CONSTANCIA DE NOTIFICACIÓN MEDIANTE PUBLICACIÓN DE AVISO

Auto No. 9674 del 02 de octubre de 2020

AUTO N° **09674**

“Por el cual se ordena el archivo de la solicitud de Licencia Ambiental iniciada a través del Auto 0892 del 8 de marzo de 2019 y se toman otras determinaciones”

Figura 5-1 Curva de Duración de Caudales Simulados vs Registrados Periodos de Validación 1996-2002 Y 2013-2015

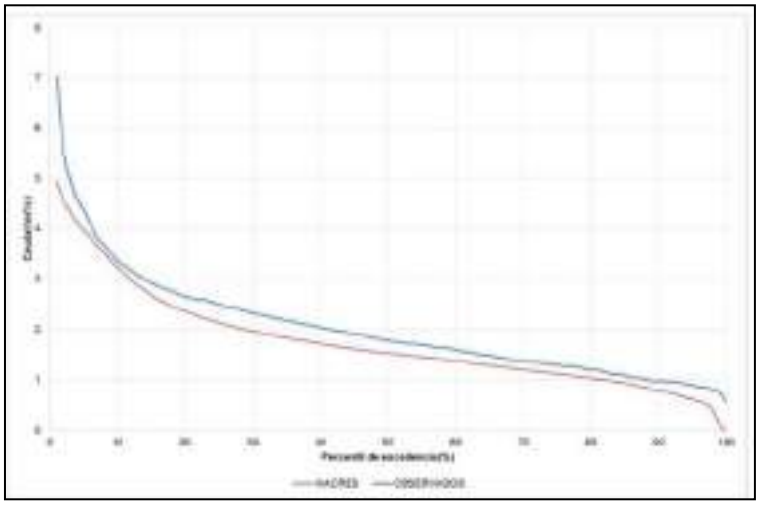
no analiza lo que representa la reducción del caudal base en los diferentes meses del año o en condiciones extremas como puede ser la presencia de un fenómeno de El Niño fuerte, o simplemente, durante los meses de menores precipitaciones del año. Tal ausencia de análisis tanto en la evaluación de los impactos como en los planes de manejo ambiental propuestos no permite un pronunciamiento respecto de sobre de la solicitud de la licencia ambiental del proyecto "Soto Norte".

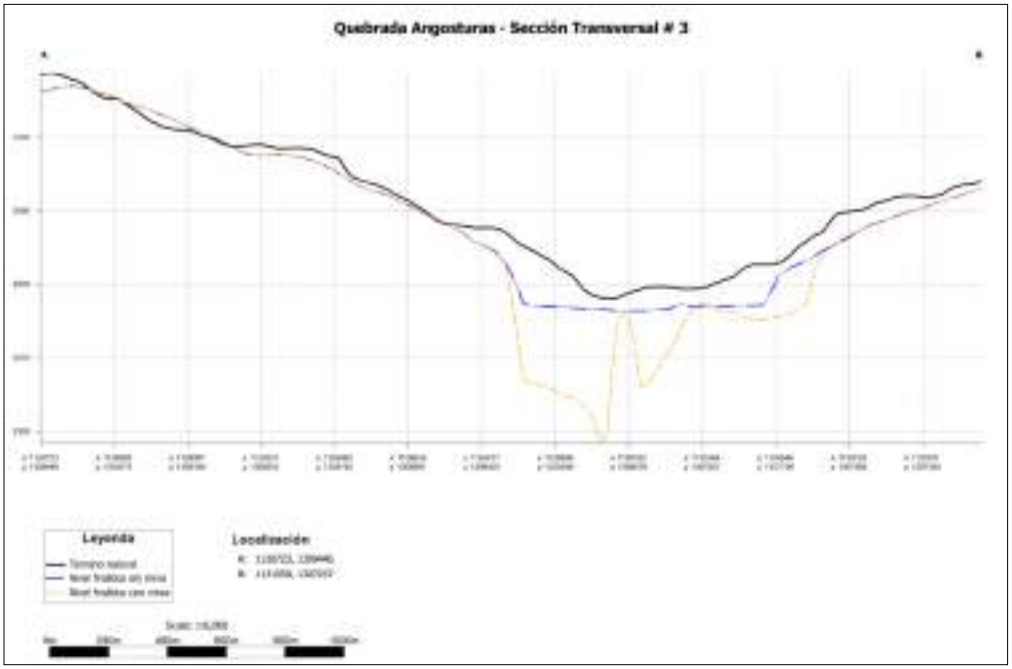
Figura 7-1 Tramos de Cauce donde se Presenta Disminución del Flujo Base
